Věc: **Expertní stanovisko zpracovatele SEA hodnocení ÚP Těškovice k posunu plochy Z28 po společném jednání**

V rámci upraveného návrhu Územního plánu Těškovice dochází k posunu plochy TX Z28, plochy technické infrastruktury - se specifickým využitím, určené pro retenční nádrž pro dočištění přečištěných odpadních vod. Dochází také k úpravě vedení koridoru pro kanalizační sběrač TK3.

Původní verze návrhu posunu, poskytnutá v květnu 2018, navrhovala posun plochy pod silnici II/465:

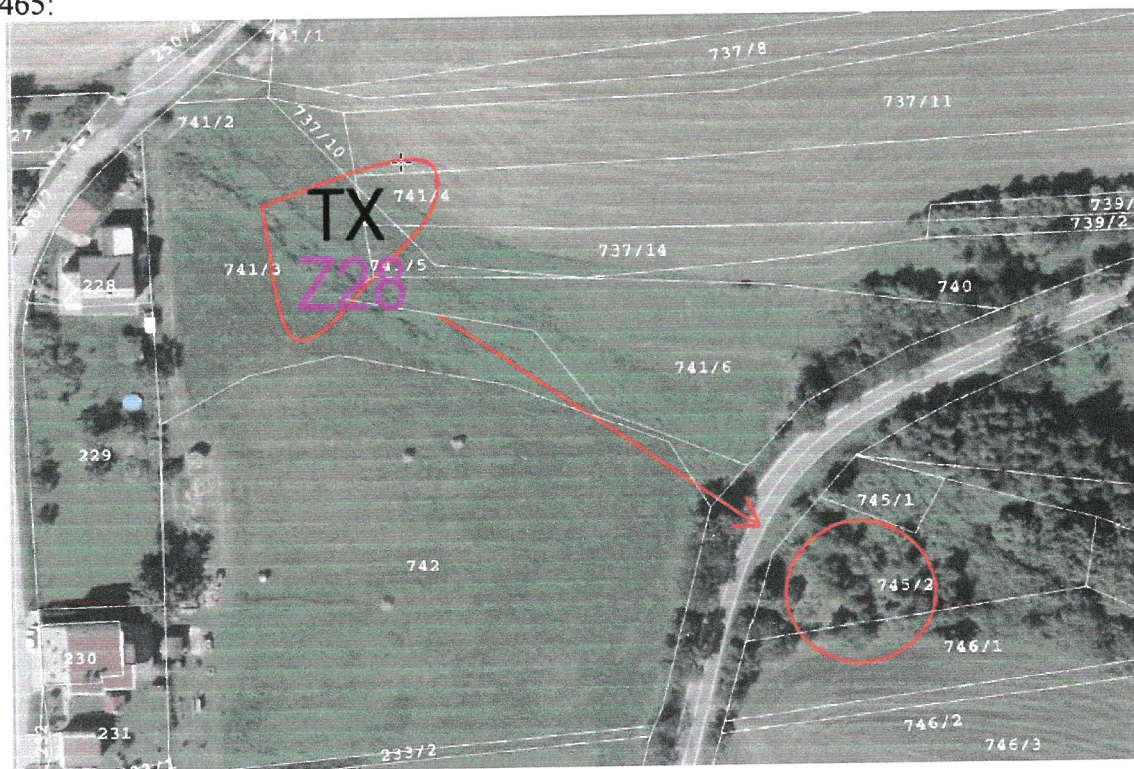
Tento posun dle názoru zpracovatele SEA hodnocení je zcela nevhodný vzhledem k navrhovanému účelu retenční nádrže (poloha po svahu pod silnicí, s komplikovaným přístupem a bez možnosti využít např. tělesa komunikace k posílení stability nádrže při přívalových srážkách)), jednak z důvodu umístění v kompaktním porostu v údolnici občasného toku (aktivní v přívalových srážkách). Dotčený porost vykazuje znaky biotopu L3.2 polonských dubohabřin a umístění by vyžadovalo výrazný zásah do tohoto porostu v rámci přípravy území pro výstavbu retenční nádrže (náplň plochy Z28). Jde o výrazně kolizní umístění oproti Návrhu ÚP pro společné jednání, zatímco původní poloha dle návrhu je z hlediska ochrany přírody a krajiny nekolizní. Bylo by nutno zpracovat podrobnější doplnění SEA hodnocení na základě aktuálního terénního šetření.

Na základě předání těchto předběžných výstupů zpracovateli ÚP byl dne 12.6. t.r. poskytnut nový návrh na umístění posunuté polohy plochy Z28 pro retenční nádrž v upraveném Návrhu ÚP Těškovice:

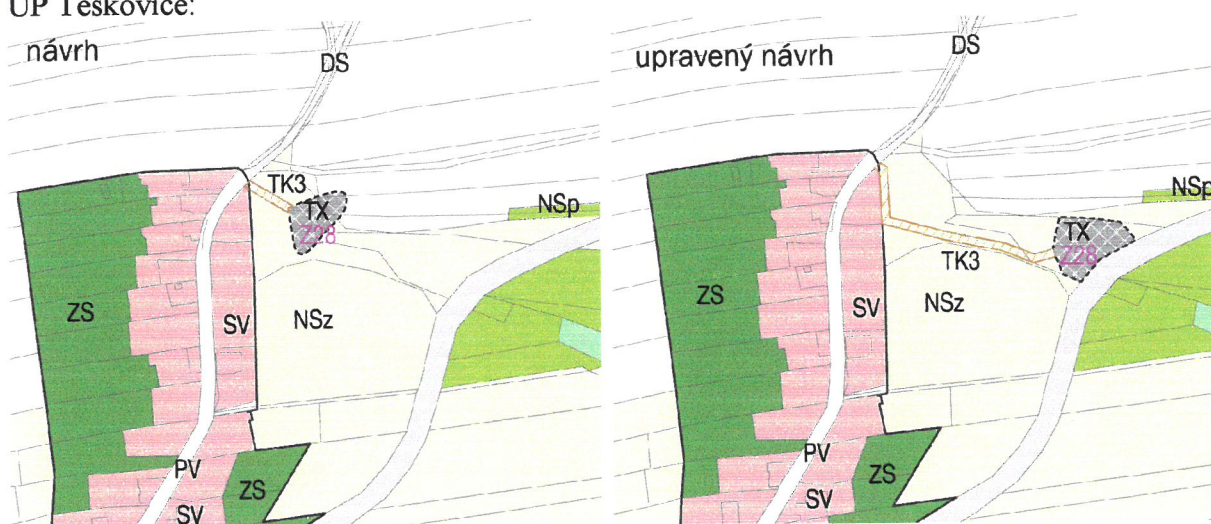
Na základě výše uvedených okolností zpracovatel SEA hodnocení konstatuje, že byly odstraněny podstatné námítky k předchozímu řešení a lze vyslovit názor, že je možno aktuální polohu akceptovat bez zásadních připomínek. Nová poloha plochy Z28 je vzhledem k terénní konfiguraci komfortní a nevyžaduje zásah do kvalitnějších přírodních biotopů. V tomto smyslu autorizovaný zpracovatel SEA hodnocení **doporučuje** akceptovat novou polohu plochy Z28 a koridoru TK3 s tím, že není nutno měnit výstupy a závěry SEA hodnocení a řešit jakýkoli doplněk tohoto dokumentu.
